JEAC4216「フェライト鋼の破壊靱性参照温度 T_c 決定のための試験方法」改定案に関する公衆審査における意見に対する回答

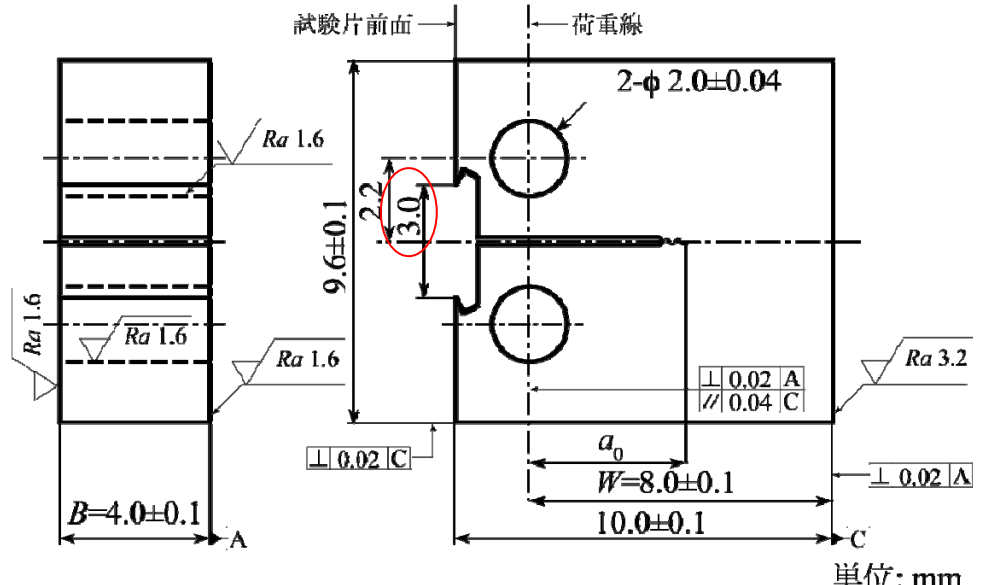
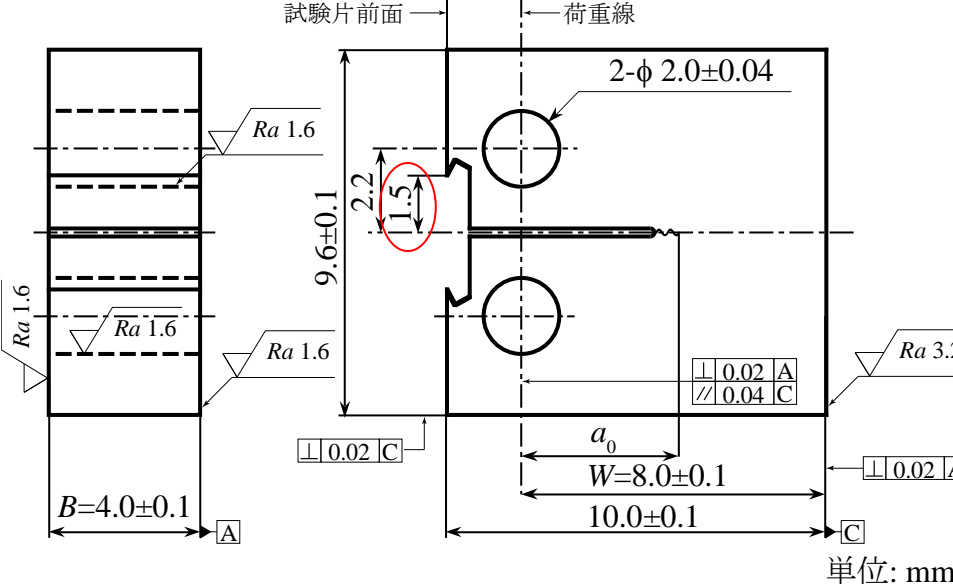
No.	意見個所	意見内容	回答
1	<p>P7 図 MCT-3100-3 Mini-C(T)試験片の寸法 及び形状</p>	<p>ナイフエッジ先端間の寸法が 3.0 となっておりますが、基準となるものが記載されていないので、中心振り分け寸法で 1.5 とした方がいいのではないのでしょうか。</p> <p>(現状の図)</p>  <p>単位: mm</p>	<p>ご指摘に従い、ナイフエッジ間の距離については試験片中心線からの距離で記載するよう修正致します。</p>  <p>単位: mm</p> <p>(編集上の修正)</p>
